ОДЛУКУ
О ИЗМЕНАМА И ДОПУНАМА ПЛАНА ГЕНЕРАЛНЕ РЕГУЛАЦИЈЕ СТАРОГ
ГРАДСКОГ ЦЕНТРА И ПОДРУЧЈА МАЛОГ ЛИМАНА У НОВОМ САДУ
(ЛОКАЛИТЕТ У УЛИЦИ РАДНИЧКА БРОЈ 18)

О ИЗВРШЕНОЈ СТРУЧНОЈ КОНТРОЛИ НАЦРТА ОДЛУКЕ О ИЗМЕНАМА И ДОПУНАМА ПЛАНА ГЕНЕРАЛНЕ РЕГУЛАЦИЈЕ СТАРОГ ГРАДСКОГ ЦЕНТРА И ПОДРУЧЈА МАЛОГ ЛИМАНА У НОВОМ САДУ (ЛОКАЛИТЕТ У УЛИЦИ РАДНИЧКА БРОЈ 18) ПРЕ ИЗЛАГАЊА НА ЈАВНИ УВИД

ИЗВЕШТАЈ
О ОБАВЉЕНОМ ЈАВНОМ УВИДУ У НАЦРТ ОДЛУКЕ О ИЗМЕНАМА И
ДОПУНАМА ПЛАНА ГЕНЕРАЛНЕ РЕГУЛАЦИЈЕ СТАРОГ ГРАДСКОГ ЦЕНТРА
И ПОДРУЧЈА МАЛОГ ЛИМАНА У НОВОМ САДУ (ЛОКАЛИТЕТ У УЛИЦИ
РАДНИЧКА БРОЈ 18)

**ПЛАН САОБРАЋАЈА, РЕГУЛАЦИЈЕ И НИВЕЛАЦИЈЕ
СА ПЛАНОМ ИНФРАСТРУКТУРЕ И ПЛАНОМ ОЗЕЛЕЊАВАЊА**

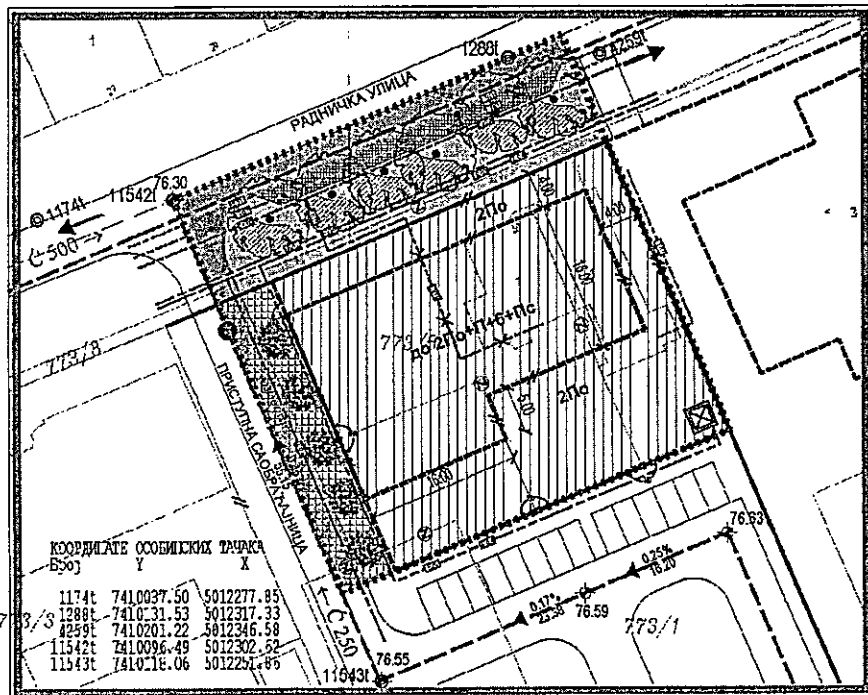
Потребно је у графичким прилозима дефинисати максималну зону изградње и ускладити је са ознаком у легенди, означити спратност као максималну додавањем речи „до“, брисати део текста које се односи на наткривање повученог дела објекта као обавезан и на страни 2. Одлуке додати реч „обезбедити“ у вези са приступом гаражама.

Примедбу је поднела Градска управа за грађевинско земљиште и инвестиције Града Новог Сада. У примедби се предлаже да се усагласи графички и текстуални део плана „како би се недвосмислено и једнозначно утврдио индекс заузетости до 50%, а сходно томе кориговати зону изградње приказану на графичком приказу број 3. План саобраћаја регулације и нивелације са планом инфраструктуре и планом озелењавања“.

1. Примедбу број 1 је поднела Градска управа за урбанизам и грађевинске послове Града Новог Сада, Школска улица број 3. У примедби се предлаже да се усагласи графички и текстуални део плана „како би се недвосмислено и једнозначно утврдио индекс заузетости до 50%. а сходно томе кориговати зону изградње приказану на графичком приказу број 3. План саобраћаја регулације и нивелације са планом инфраструктуре и планом озелењавања“.

Комисија за планове прихвата примедбу.

Примедба се прихвата

Кориговаће се графички приказ број 3 „План саобраћаја регулације и нивелације са планом инфраструктуре и планом озелењавања“ тако да приказана зона изградње буде јаснија.
